ALERT SERVICE BULLETIN

Austausch des druckseitigen Kraftstoffschlauches der Kraftstoffpumpe TNr. 893114 für ROTAX® Motor Type 912 (Serie)

ATA System: 73-00-00 Kraftstoffsystem

Austausch des druckseitigen Kraftstoffschlauches der Kraftstoffpumpe T Nr. 893114 für ROTAX® Motor Type 912 (Serie)

Bild 1
Kraftstoffpumpe

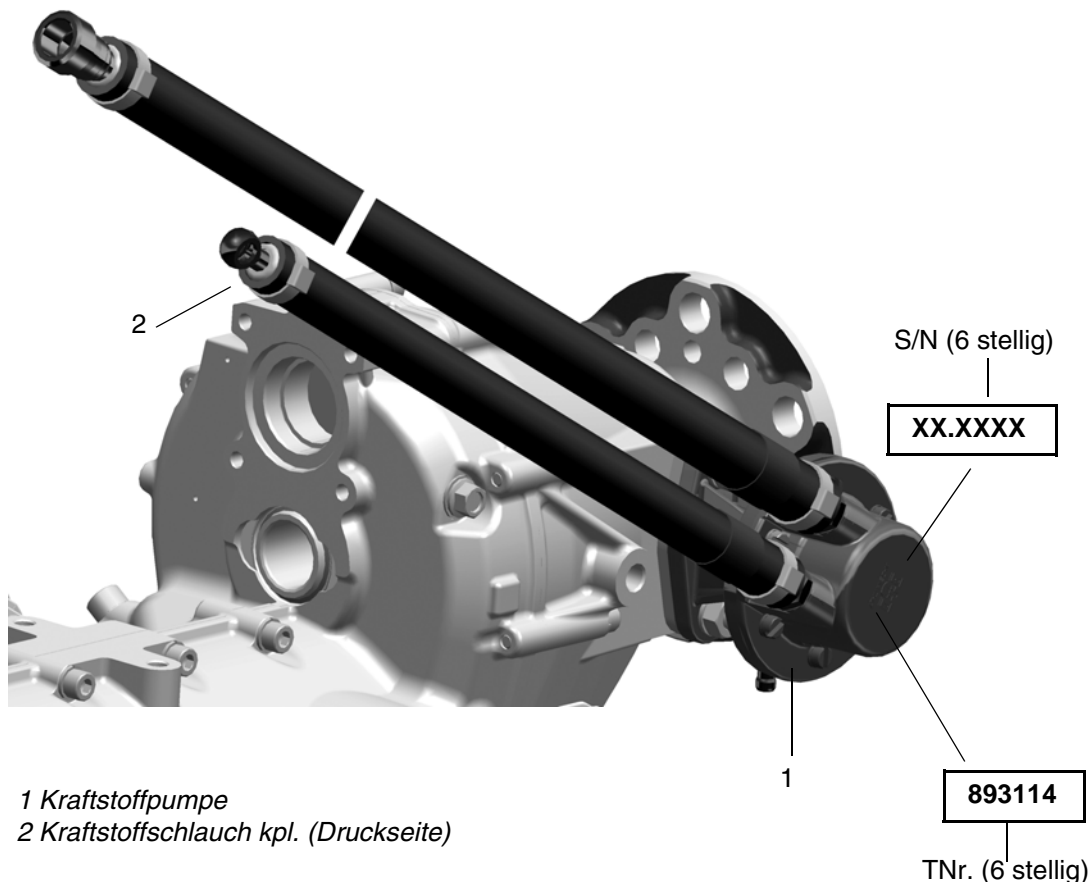
sofern diese mit der ORIGINAL ROTAX® Kraftstoffpumpe TNr. 893114 ausgestattet sind. Siehe dazu [Bild 1](#).

Aufgrund von Abweichungen im Herstellprozess des betroffenen Kraftstoffschlauchs, kann es zu Ablösungen von Gummipartikeln kommen. Diese Partikel können die Gemischaufbereitung im Vergaser behindern bzw. unterbinden. Diese Störung in der Gemischbildung führt unter Umständen zu rauen Motorlauf, Motoraussetzer und eventuell zum Motorstillstand.

Austausch des druckseitigen Kraftstoffschlauches der Kraftstoffpumpe TNr. 893114 für ROTAX® Motor Type 912 (Serie).

- **Vor dem nächsten Flug, ist ein „Austausch des druckseitigen Kraftstoffschlauches“, der unter Betreff 1.1 angeführten Motoren bzw. Kraftstoffpumpen, gemäß machstehender Arbeitsanweisung Kap. 3 durchzuführen.**
